Airco-units in veiligheidsroute

Advies 1413

Trefwoorden: Bbl, woongebouw, zorgplicht, handhaving, bestaande bouw, vluchtroute
Datum: 27 januari 2025
Status: Definitief

Figuur 1 Plattegrond verdieping met daarin weergegeven de 30 minuten brandwerende scheidingen (rood) en de 60 minuten brandwerende scheidingen die 30 minuten rookwerend zijn (groen). De blauw ingekleurde ruimte is de niet-besloten ruimte die toegang biedt tot het veiligheidstrappenhuis.

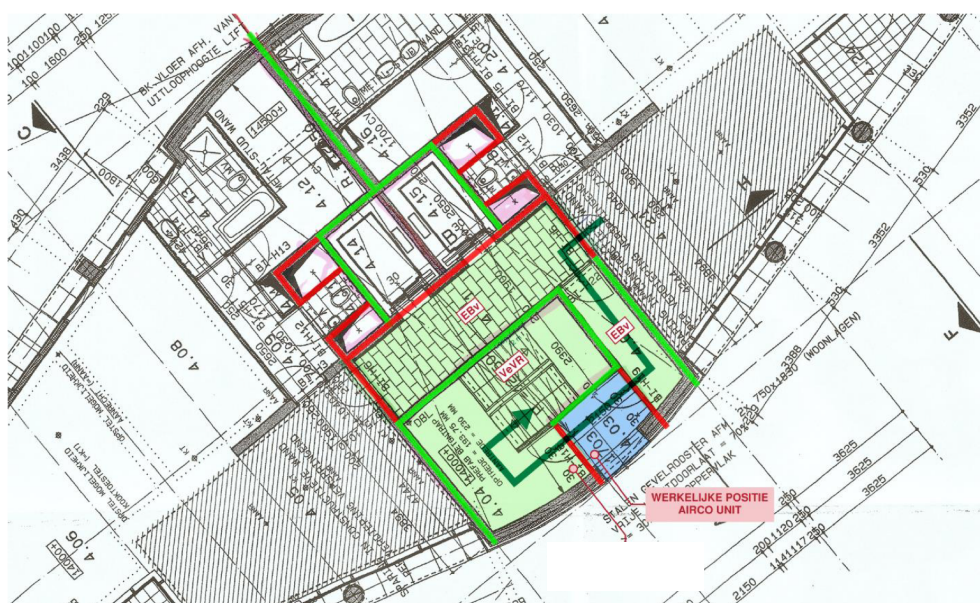
- Doel van dit voorschrift is om de kans op toetreding van rook tot het trappenhuis nagenoeg nihil te maken.
- Destijds is bij de bouw een trappenhuis met een overdrukvoorziening gerealiseerd als gelijkwaardige oplossing voor het niet volledig voldoen van de vereiste netto-doorlaat in de, als niet-besloten ruimte, bedoelde, voorruimte voor het (veiligheids)trappenhuis (gerealiseerde netto-doorlaat van circa 1,20 m²).

- Een goed functionerend en adequaat te beheren en onderhouden overdruktrappenhuis, in combinatie met de voorruimte met gevelopeningen zoals ooit vergund en in combinatie met een rooksluis ervoor, vormen het indertijd geaccepteerde veiligheidsniveau voor de vluchtroute naar beneden en de aanvalsroute van de brandweer om de brand te kunnen bestrijden.

om de toetreding van rook tot het trappenhuis te voorkomen, wordt de oorspronkelijke gelijkwaardige oplossing niet in stand gehouden. Dit is strijdig met artikel 2.5 van het Bbl (rook afkomstig van een brandende woning moet twee deuren en een geventileerde voorruimte passeren voor het bij het overdruktrappenhuis komt).

Ja, althans de kans hierop is aanzienlijk groter geworden door de aanwezigheid van de airco-units en de toename van het aantal doorvoeringen naar het trappenhuis zowel vanuit de buitenruimte als vanuit de woning. Bovendien is er sprake van strijdigheid met Bbl artikel 2.5 (gelijkwaardige oplossing wordt niet in stand gehouden).

Figuren 2 en 3 Door brandweer aangetroffen airco buitenunits in niet-besloten ruimten voor het veiligheidstrappenhuis.

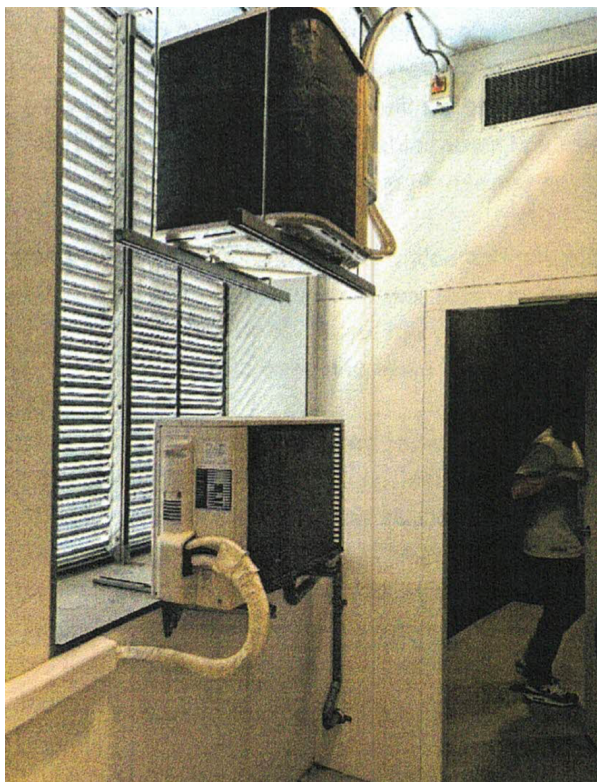
De aanwezigheid van airco-units in de niet-besloten ruimten voor het veiligheidstrappenhuis wordt door het bevoegd gezag gezien als een onacceptabel risico. Dit is één van de redenen voor de vooraankondiging van een handhavingsbesluit.

- Na het gereedkomen van het gebouw, zijn op diverse verdiepingen buitenunits van de aircosystemen van bewoners geplaatst in de voorruimte van het trappenhuis. Daardoor ontstaat strijdigheid met de, destijds op grond van gelijkwaardigheid, vergunde situatie omdat de vrije doorlaat in de gevel van de voorruimte, als gevolg van een achteraf geplaatste bouwwerkinstallatie, verder verkleind wordt tot minder dan de toegelaten 1,2 m². Daarmee is de oorspronkelijke gelijkwaardige oplossing niet in stand gehouden, hetgeen strijdig is met artikel 2.5 van het Bbl.

- Destijds is, met toepassing van gelijkwaardigheid, een overdruktrappenhuis gerealiseerd, bedoeld om rook die onvoldoende wordt afgevoerd door het gevelrooster in de voorruimte van het trappenhuis, alsnog te weren uit het trappenhuis. Door het plaatsen van de buitenunits van de aircosystemen in de ruimte die bedoeld is

De onderschrijding van het veiligheidsniveau als gevolg van het niet in stand houden van de gelijkwaardige oplossing, kan eenvoudig worden opgeheven door de airco-units te verplaatsen naar de buitenruimtes van de betreffende appartementen.
